敦賀原発の破砕帯調査結果

鈴木康弘(名古屋大学)

D-1既往露頭

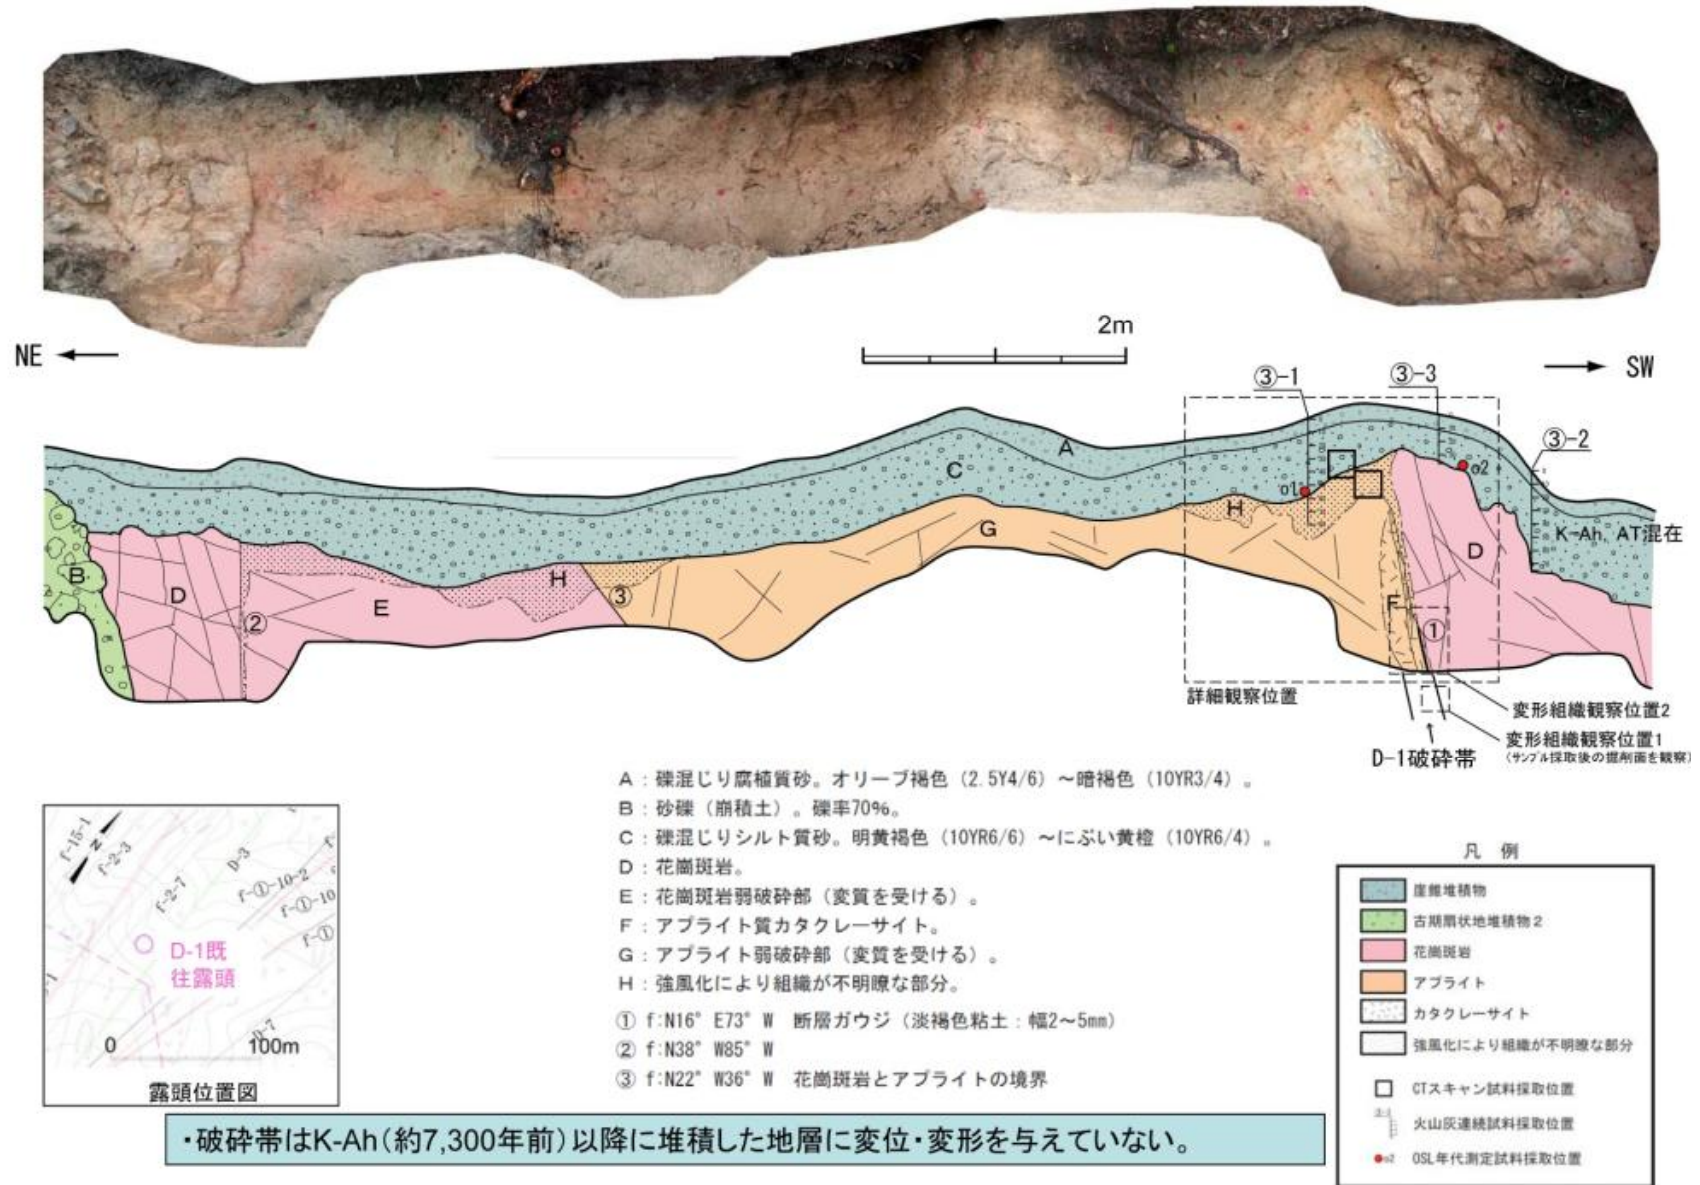
(1)上載層が他の破砕帯に比べて新しい。 (2)H層は上載層か？

第3.3.7図 トレンチ北側壁スケッチ

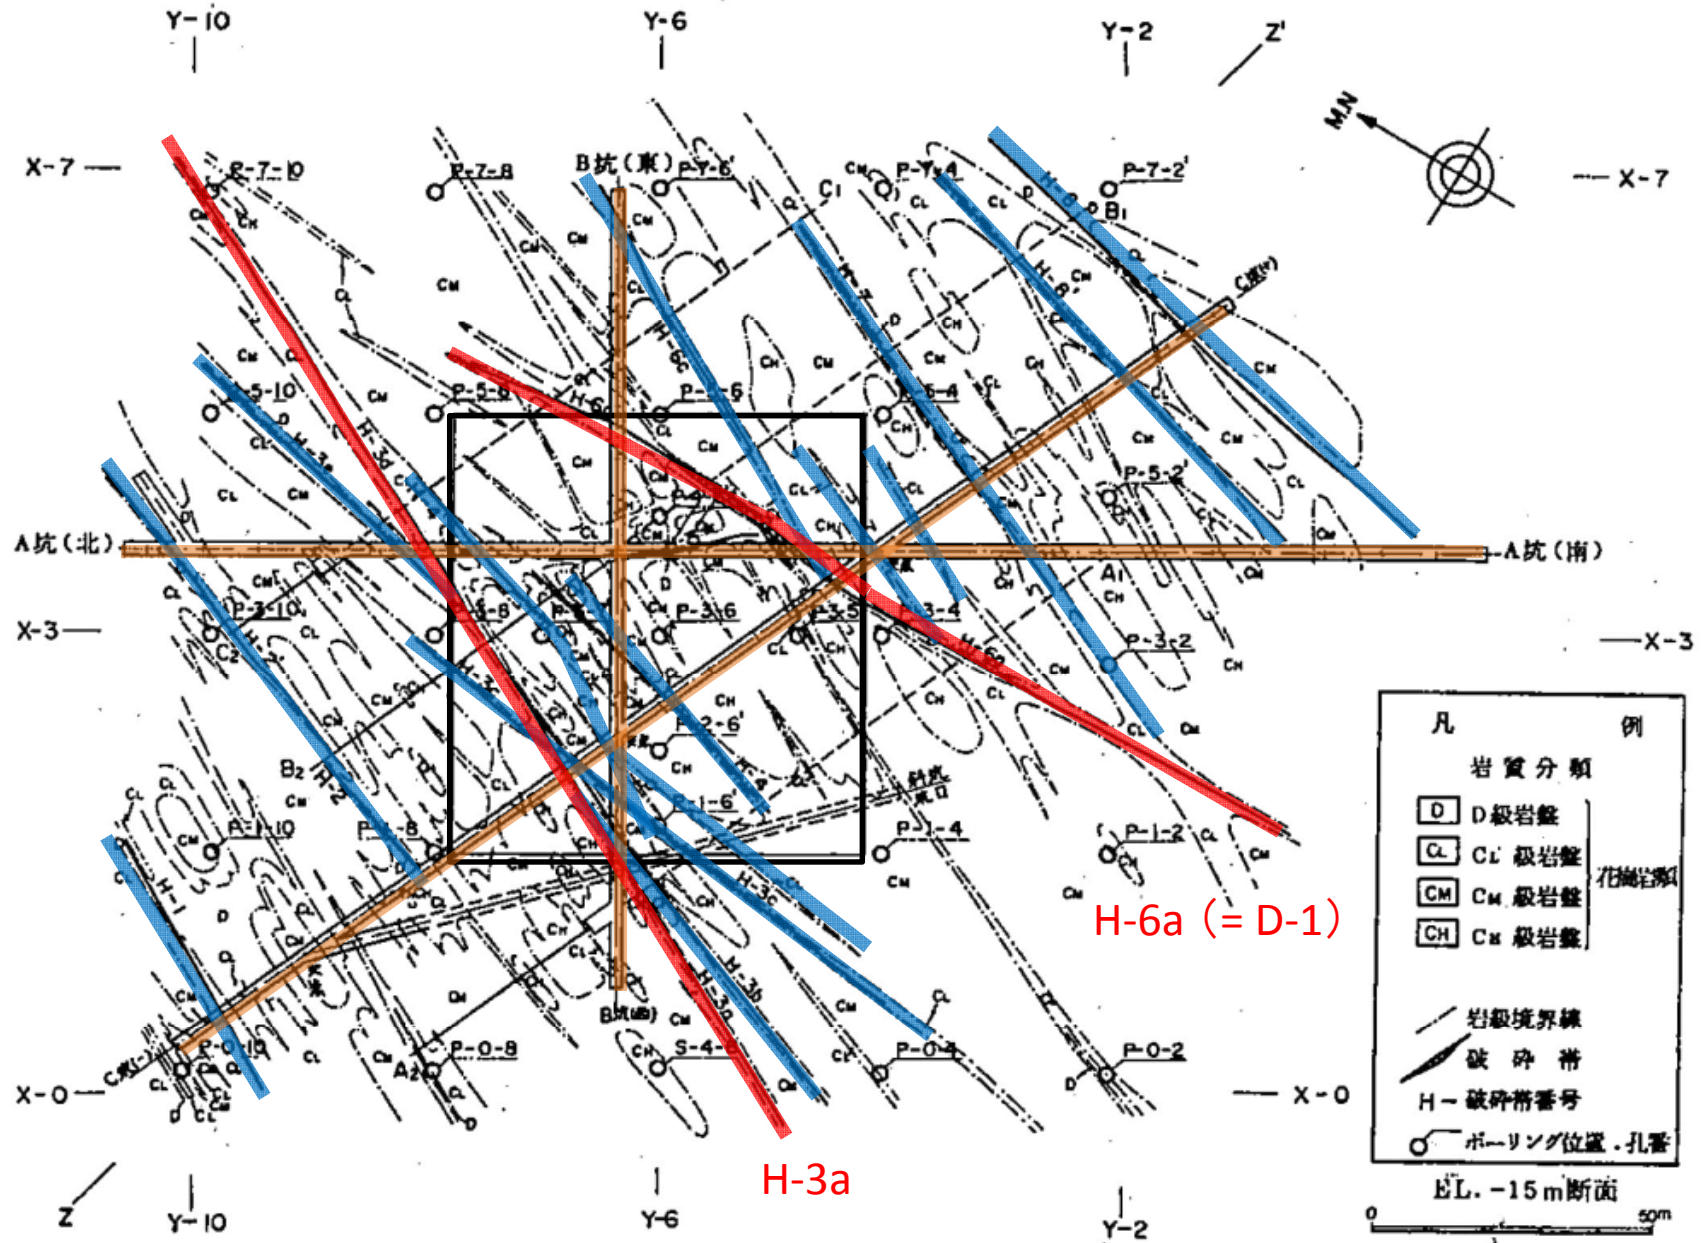
明瞭な浦底断層
なぜ見過ごされたか???

第3.4.18図 露頭スケッチ(その2)

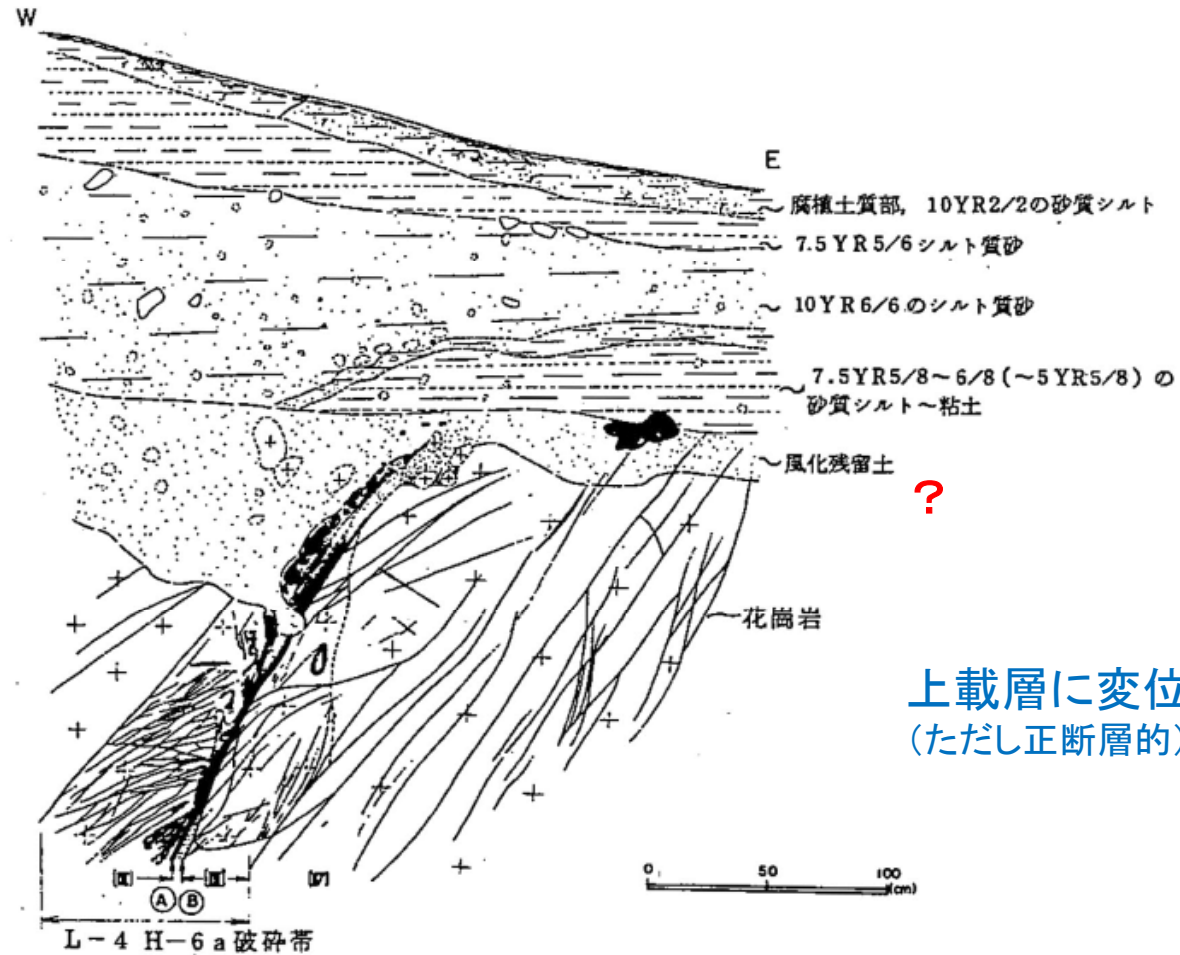
上載層に変位?
(ただし正断層的)

④地点
D-1 トレンチ

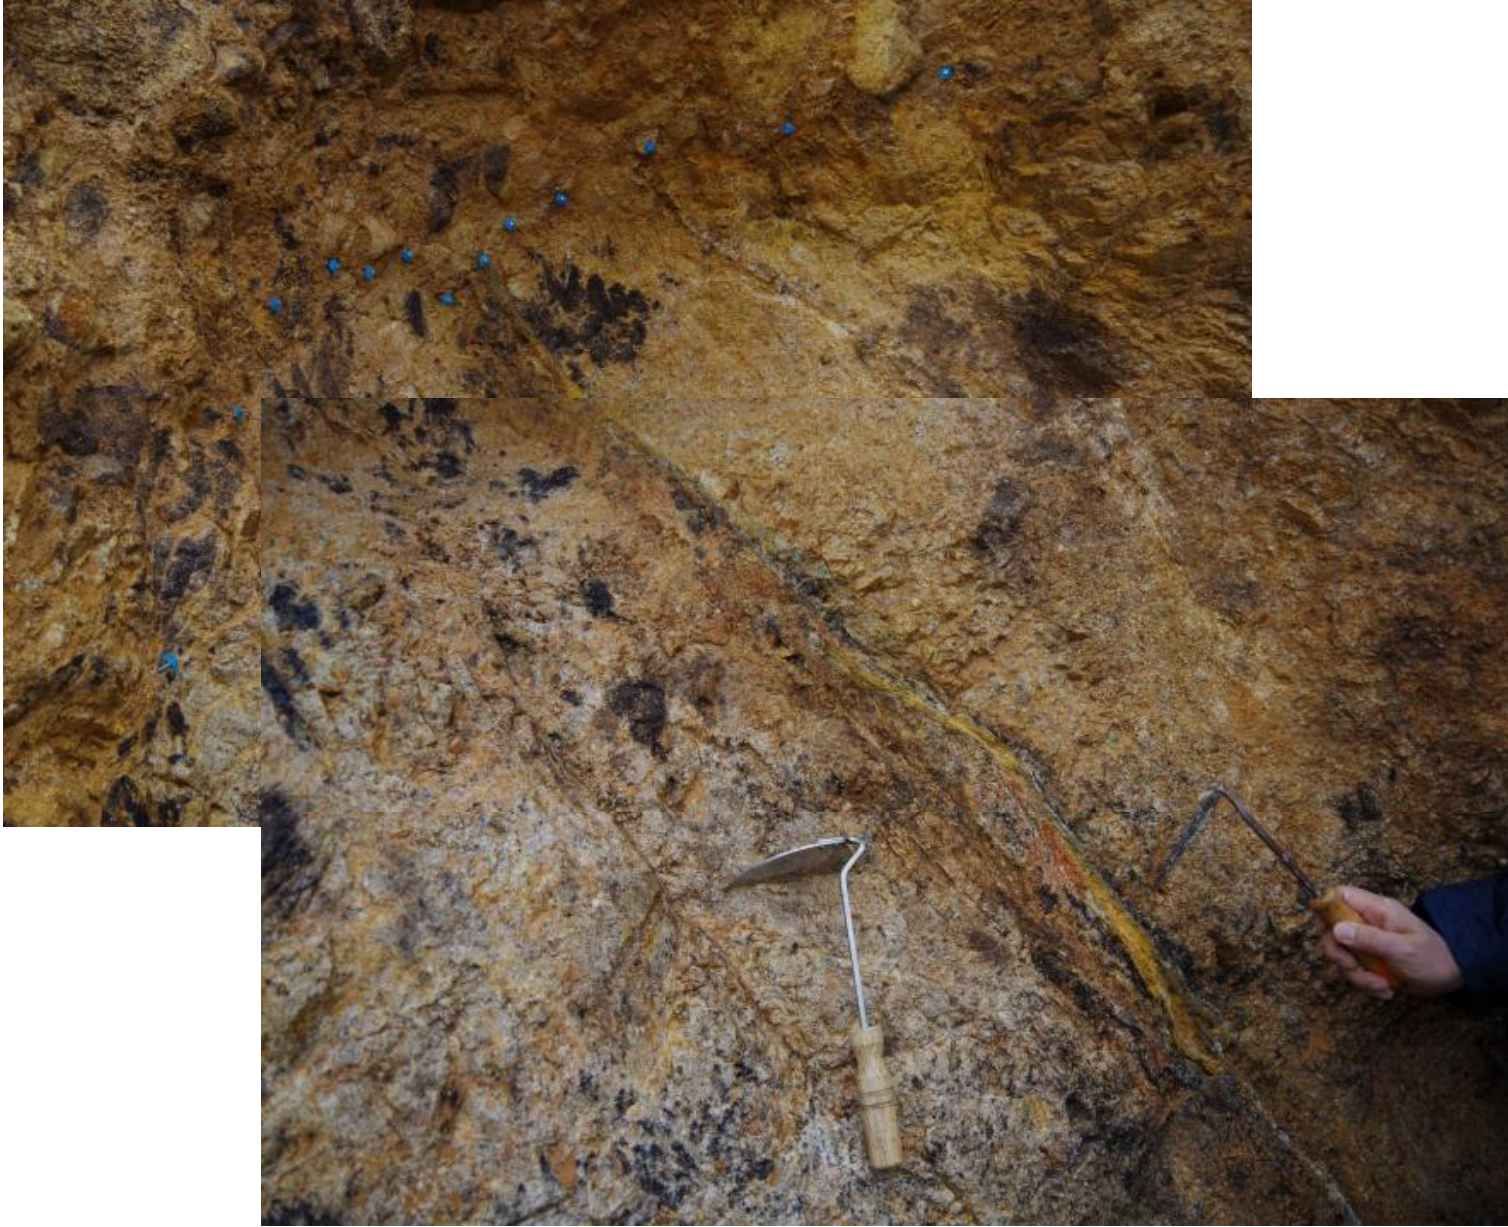
破碎帯に顕著な白色の断層粘土は薄い（いかにも古そう）

D-1トレンチ(西側ピット周辺平面図)

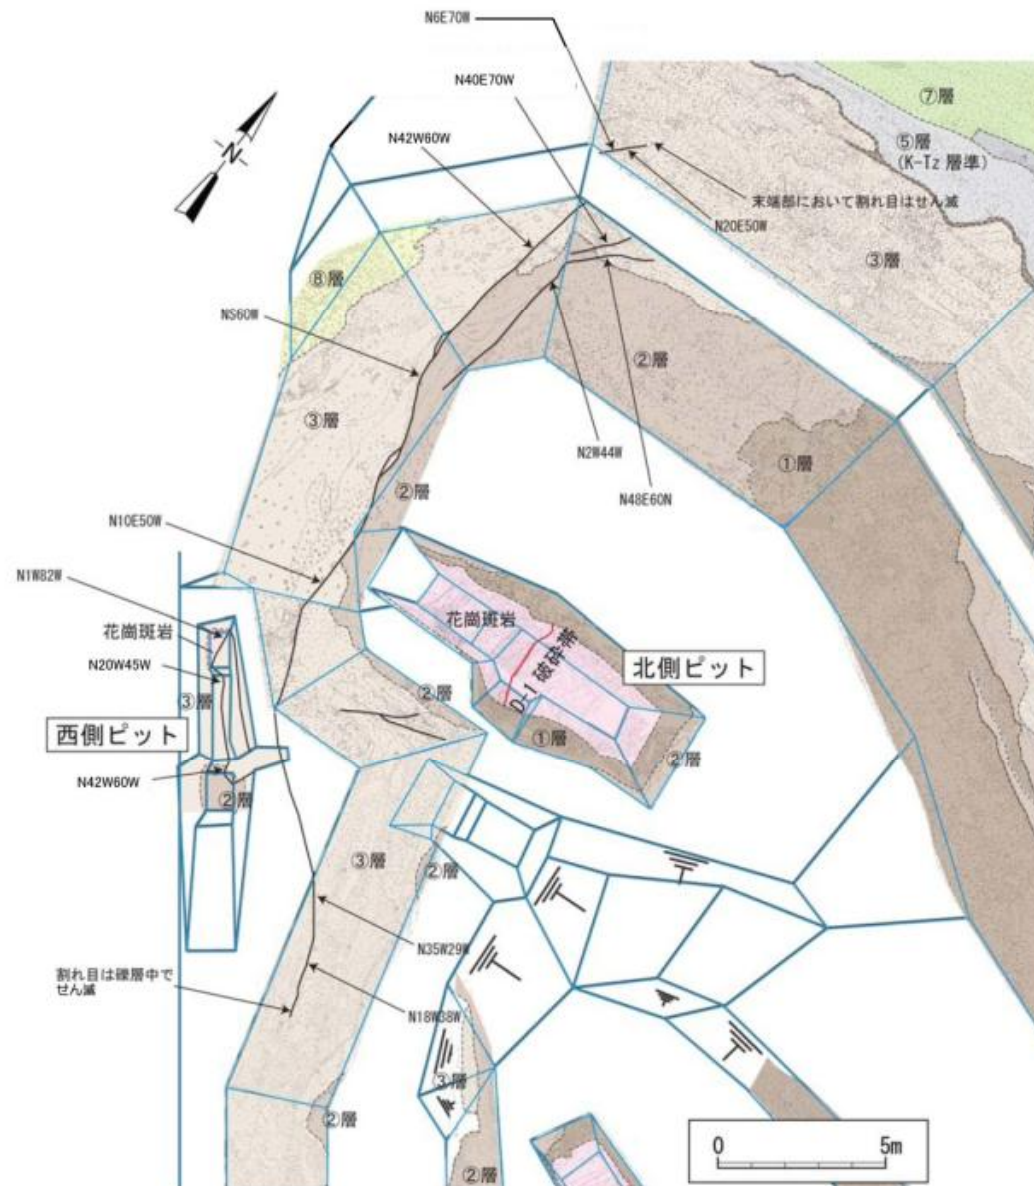
注目される西傾斜・
西上がりの逆断層

地形判読から推定
したものと同傾向

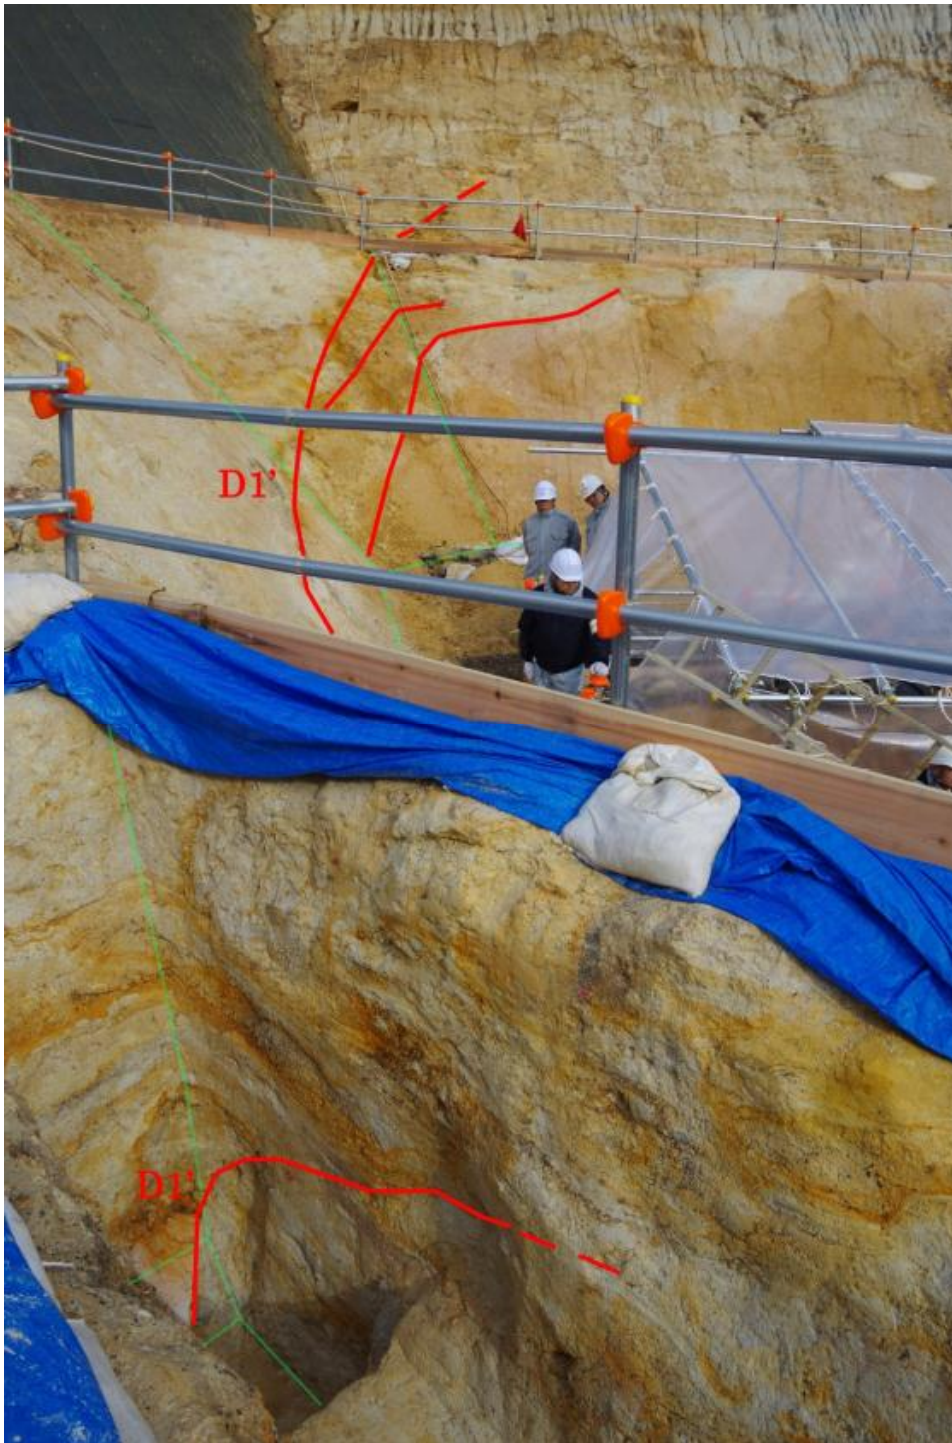
明瞭な断層

横ずれ断層

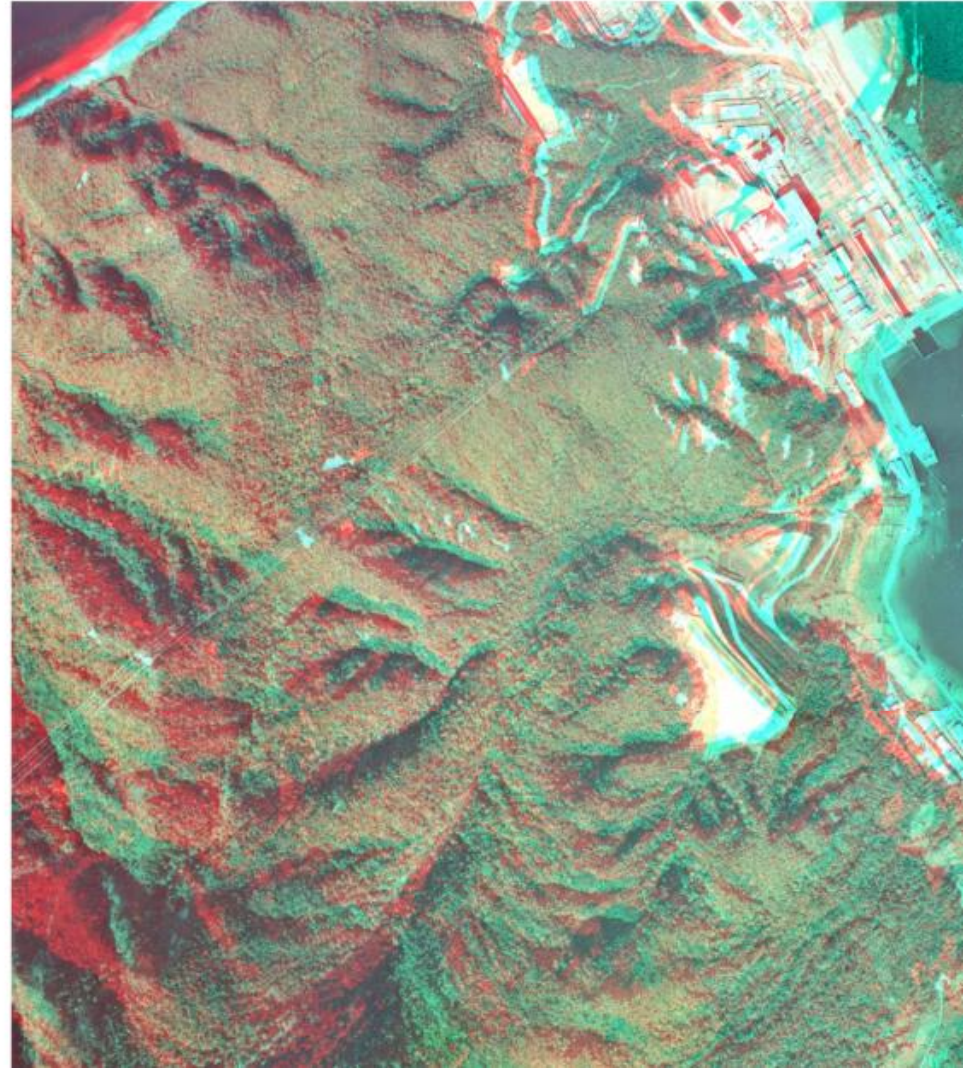
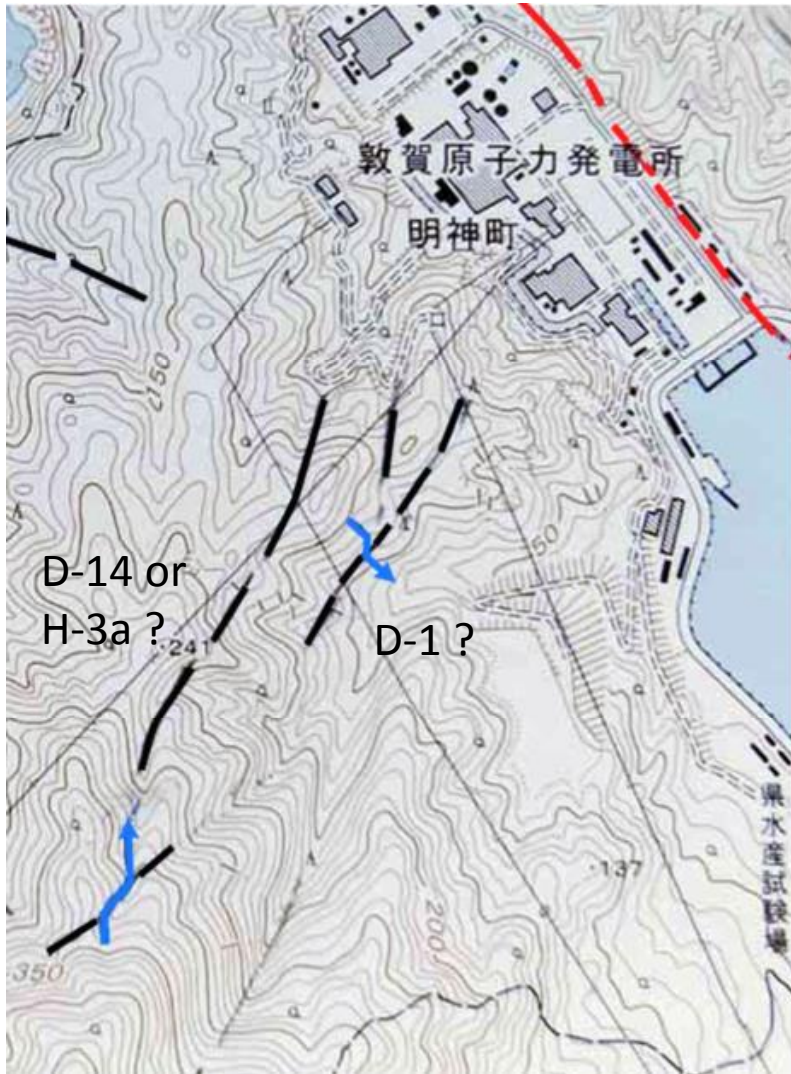
西方山地内にも変動地形学的な推定活断層
